**DÉPARTEMENT DE LA HAUTE-GARONNE**  
**Commune de VACQUIERS (31340)**

**ENQUÊTE PUBLIQUE**  
**REVISION DU ZONAGE D'ASSAINISSEMENT COLLECTIF**  
**DES EAUX USÉES de VACQUIERS**

**CONCLUSIONS & AVIS MOTIVÉ**

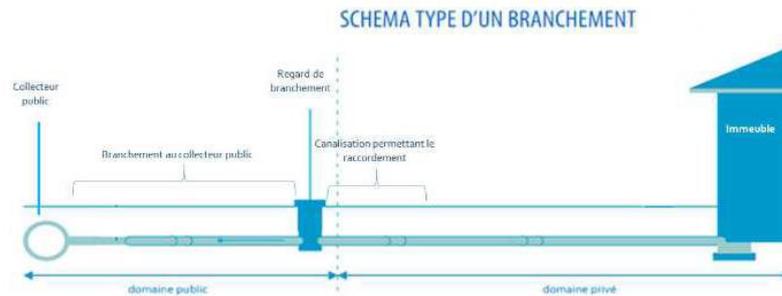
5. Dans le registre numérique M. Patrick MOROTE s'interroge sur une éventuelle impossibilité technique pour se brancher au réseau collectif

**Commentaire du Commissaire Enquêteur :** *Après discussion avec ces habitants, il semblerait qu'ils n'acceptent pas de payer la pompe de relevage sur leur parcelle privée. Réseau 31 devrait leur rappeler leurs obligations.*

*Pour le point 5.*

*Le branchement de M. MOROTE vient d'être réalisé par Réseau31 dans le cadre des travaux récents d'extension du réseau d'assainissement des eaux usées sur une partie de la route de Fronton et sur la route de Raygades. En amont de la réalisation de ces travaux, un courrier adressé aux riverains, une enquête de branchement ainsi que des réunions publiques ont été réalisées. La seule contrainte technique apparente est le fait que l'habitation concernée soit située en contrebas du réseau. La solution pour le raccordement au branchement créé est la mise en place d'une pompe de relevage en amont de l'installation ANC existante (à abandonner) et la création d'un réseau privé jusqu'au tabouret de branchement public. L'habitation dispose donc d'un branchement et doit être raccordée au réseau collectif dans les délais réglementaires impartis (cf. article 15 du règlement de service d'assainissement des eaux usées de Réseau31 cité ci-après). Elle reste donc intégrée au zonage présenté.*
